# RENESAS TECHNICAL UPDATE

製品分類	システムLSI	発行番号	TN-RZ*-A0059A/J	Rev.	第1版
題名	アドバンスト5ポートスイッチ (A5PSW) レジスタ書き込みアクセス不具合		情報分類	技術情報	
適用製品	下記参照	対象ロット等	関連資料	RZ/N1 シリーズ ユーザーズマニュアル (詳細は下記参照)	
		下記参照

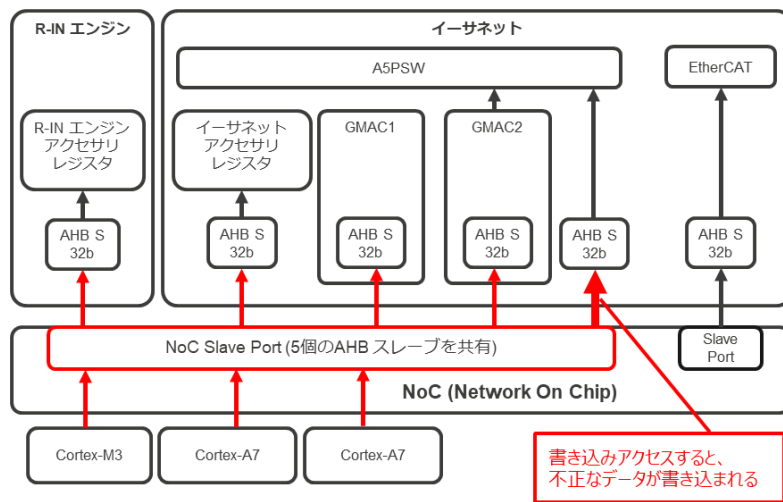
・パッケージ捺印の原産国表示（JAPAN）の左側に”R1”が追加されます。
